改善箇所説明図

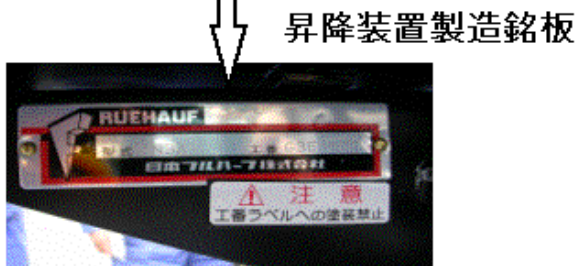
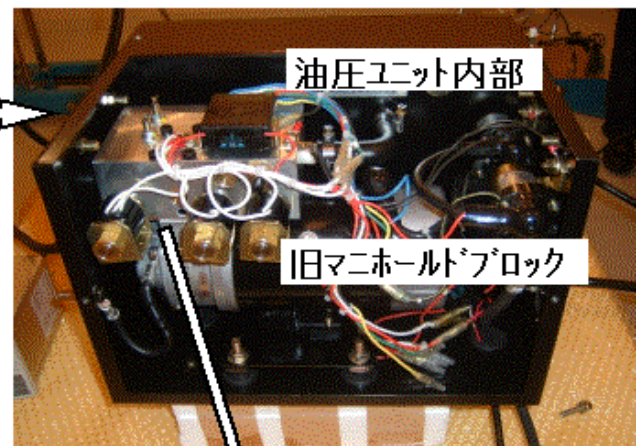
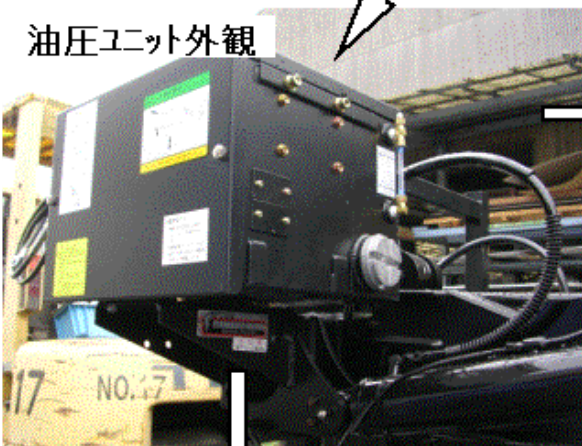
不具合発生箇所

荷台後部に取り付けられている荷役作業を容易にするために装着されている油圧式のテールゲート昇降装置において、当該装置の油圧ユニット内部のマニホールドブロックが不適切なため、テールゲートが地上約50cmの位置に有るときに、シャシの沈み込みとは別にフロア先端が約5cm下に傾くことがある。そのため、荷役作業中の積荷を落下させるおそれがある。

改善の内容

油圧ユニット内部のマニホールドブロックを対策品に交換する。
